PREGÃO ELETRÔNICO Nº 110/2021 - CECOT/BR

OBJETO: Contratação de empresa para a prestação de serviços para implementação e disponibilização de Solução de Call Center em Nuvem, na modalidade de software, provendo a integração e comunicação necessária ao ambiente CAIXA, por 24 (vinte e quatro) meses em conformidade com as disposições deste Edital e seus Anexos

QUESTIONAMENTOS

ANEXO I-A FORMA DE EXECUÇÃO CONTRATUAL

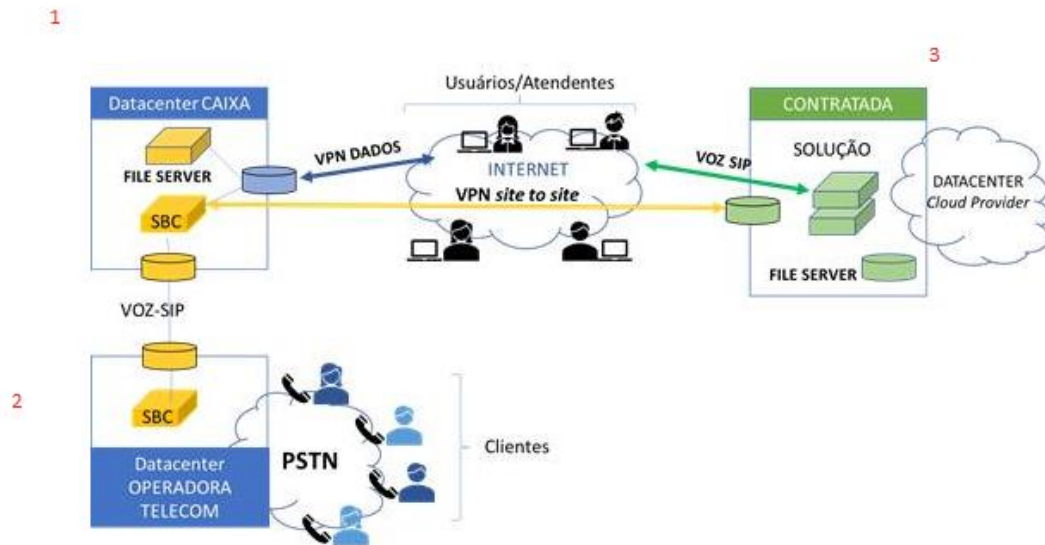
Questionamento 10:

1 – Entendemos que o SBC nesta parte do ambiente é fornecido pela CAIXA, entendimento correto? Se não, gentileza esclarecer.

2 - Entendemos que o SBC nesta parte do ambiente é fornecido pela CAIXA, entendimento correto? Aqui será implementado inclusive o link dedicado SIP, correto? Se não, gentileza esclarecer.

3 - Nesta parte do ambiente será implementado o link de internet integrado a nuvem pública para inclusive uso dos serviços em home office. O roteador será fornecido pelo contratante, entendimento correto? Se não, gentileza esclarecer.
